2013-11-14

Kommunstyrelsen

Förslag till beslut om tillstånd av gruppstation för vindkraft i Lebo 1:15 m fl., enligt miljöbalken 16 kap. 4 §

Etableringsytor, 1 – 7

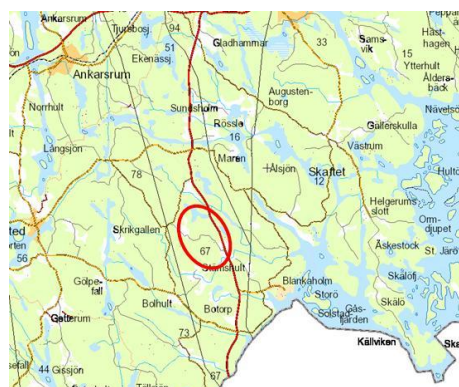
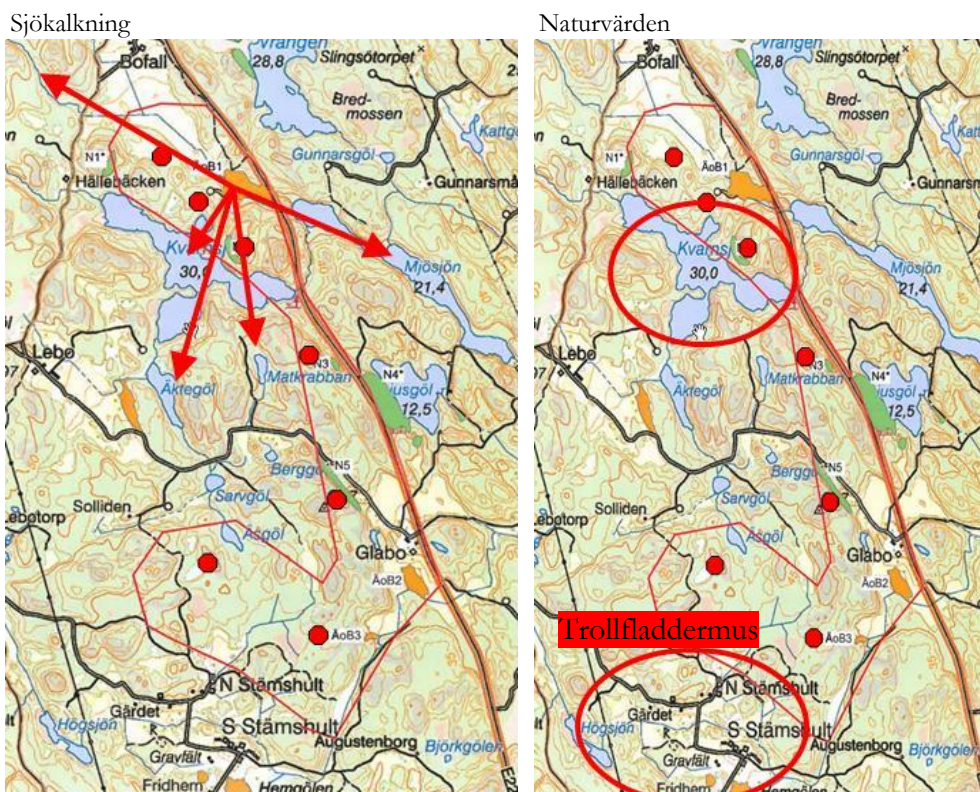
Verk 2 avstyrks med hänvisning både till förekomsten av storlom och för att tillskapa en flygkorridor för kommunens sjökalkningsverksamhet.

- att förekomsten av Storlom ska följas upp vid häckningsperioden närmast efter byggnationen samt fem år efter drifttagandet av parken.
- att verksamhetsutövaren åläggs att stoppa berörda vindkraftverk då sjökalkning med helikopter bedrivs.
- att förekomsten av trollfladdermus ska följas upp under minst tre säsonger efter drifttagandet av verk 6 och 7 i exempellayouten.

Placeringen av föreslagna etableringsytorna gör att allmän väg riskerar hamna i farozonen för iskast. Verk som föranleder att allmän väg hamnar inom farozonen för iskast avstyrks därför. Detta kan komma att påverka verkens slutgiltiga placering inom de föreslagna etableringsytorna.

- att enligt miljöbalken 16 kap. 4 § tillstyrka verk 1, 3, 4, 5, 6 och 7 enligt numrering i exempellayouten i ansökan, men endast om följande punkter kan uppfyllas:
 - att exploitören tydligt kan påvisa att det inte finns någon risk för att allmän väg kommer inom farozonen för iskast vid den slutgiltiga lägesbestämningen.
 - att vindkraftsverken ska placeras inom tillståndsgivna etableringsytorna, den slutgiltiga lägesbestämningen ska göras i samråd med tillsynsmyndigheten och därefter meddelas länsstyrelsen.
